**INFRASTRUTTURE FERROVIARIE STRATEGICHE DEFINITE DALLA LEGGE  
OBIETTIVO N. 443/01  
LINEA AV/AC TORINO – VENEZIA Tratta VERONA – PADOVA  
Lotto funzionale Verona – Bivio Vicenza  
PROGETTO**

**SC22 - Relazione di confronto P.D. / P.E.**

Figura 1 – Punti di indagine realizzati nella fase di Progetto Definitivo.

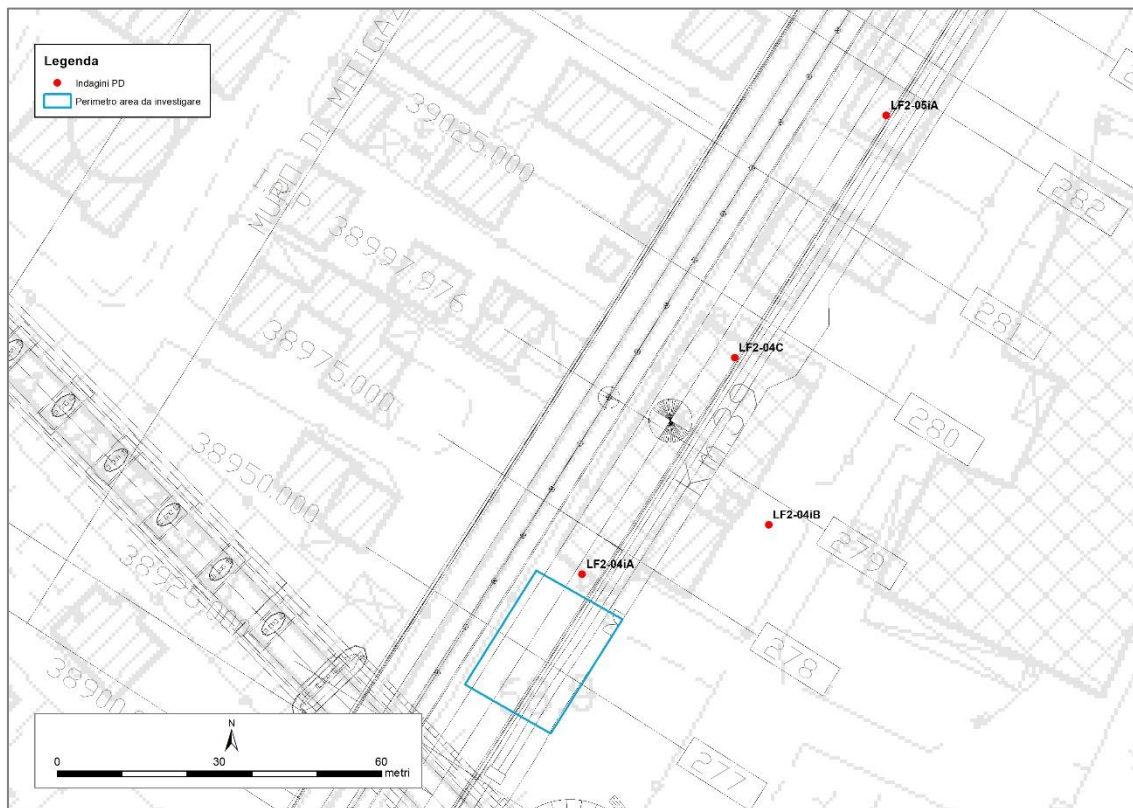
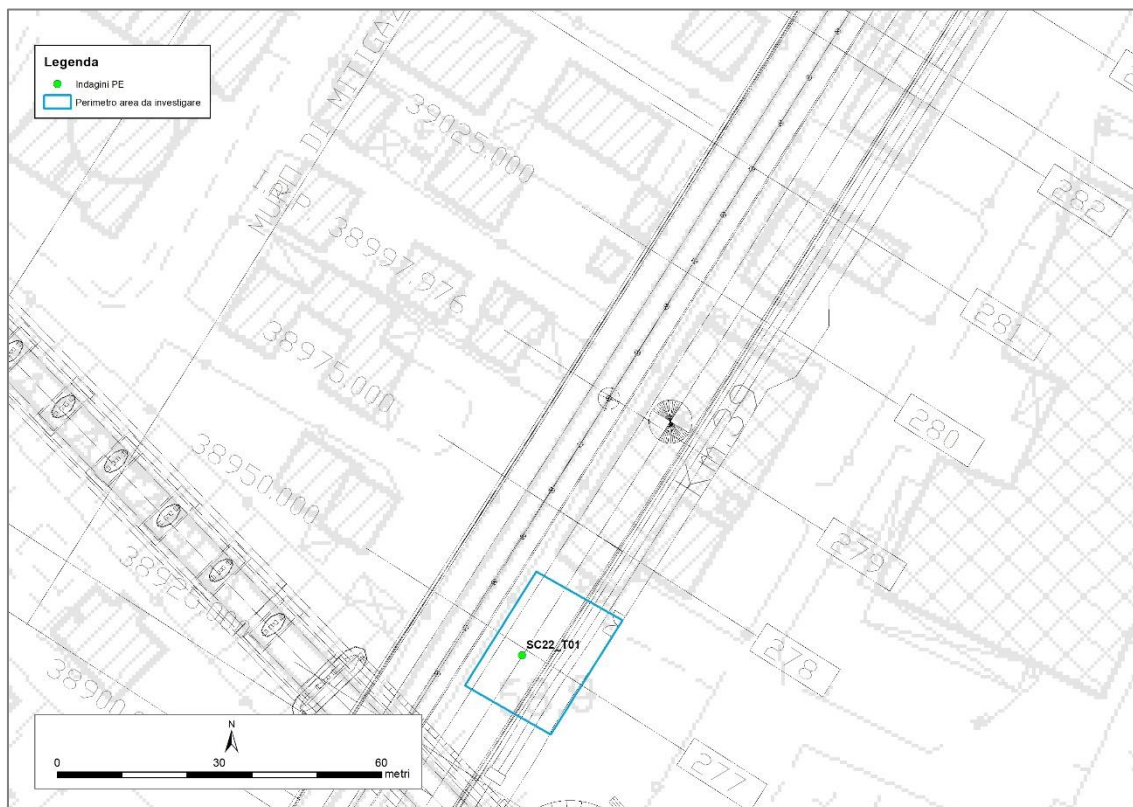
- Nella fase di Progetto Definitivo sono stati realizzati 3 punti di indagine, con il prelievo totale di 9 campioni, prelevati a profondità comprese tra 0 m e 2 m dal p.c. Con il Progetto Esecutivo è stato realizzato un punto di indagine, con il prelievo e analisi di 4 campioni, prelevati tra profondità comprese tra 0 m e 2,5 m dal p.c. Il totale dei campioni esaminati per il sito risulta pari a 13, prelevati da 4 punti di indagine.

Figura 3 – Perimetrazione dei settori per le procedure di rimozione e smaltimento dei rifiuti.

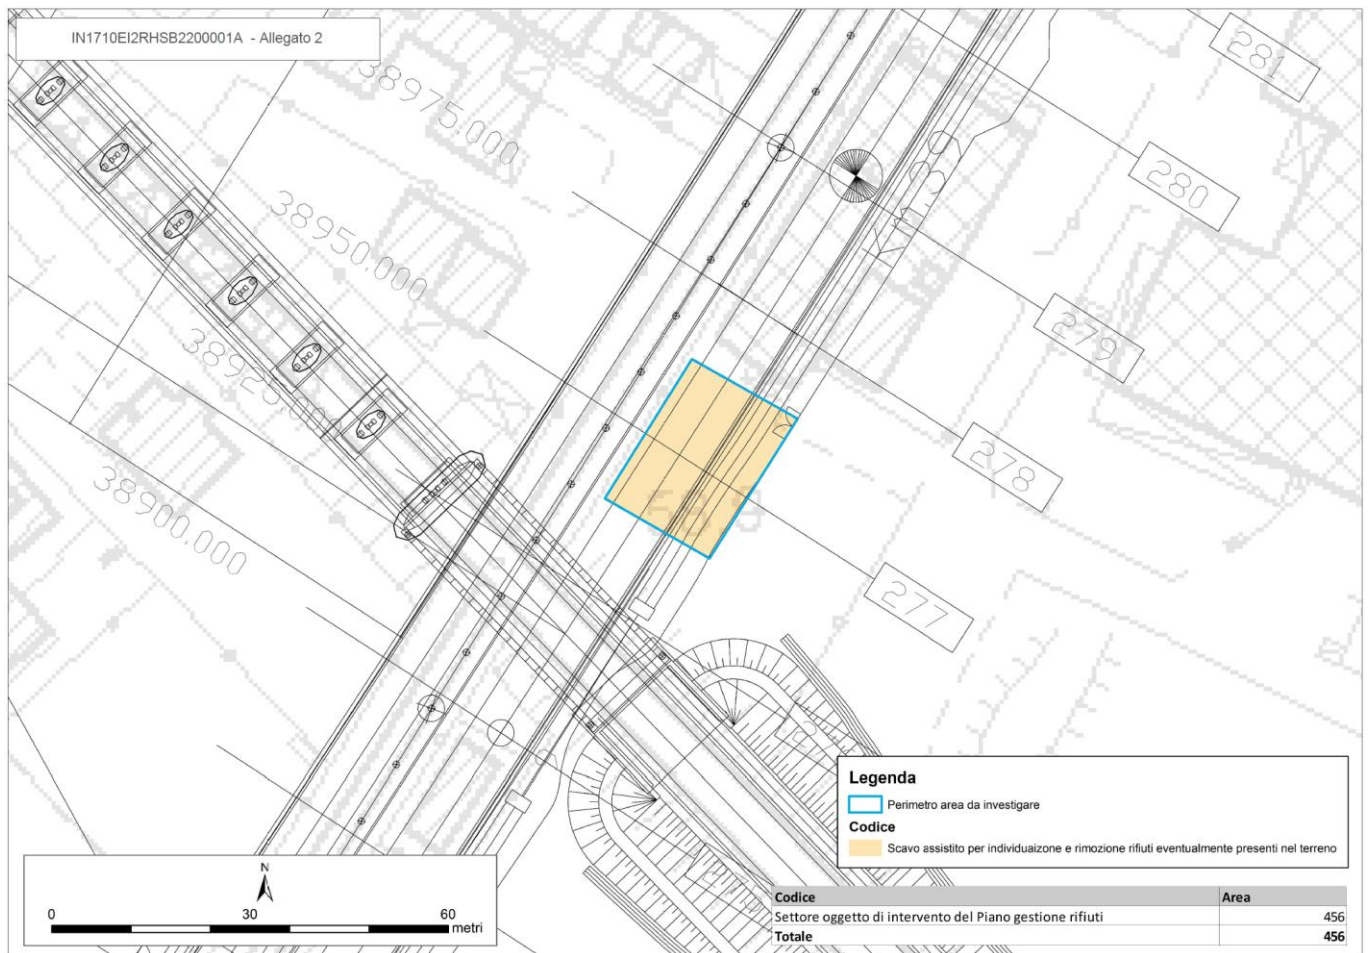
- Per il settore investigato si prevede un intervento di scavo assistito per il primo metro di profondità per l'individuazione e invio ad impianto autorizzato dei rifiuti eventualmente inglobati nel terreno.
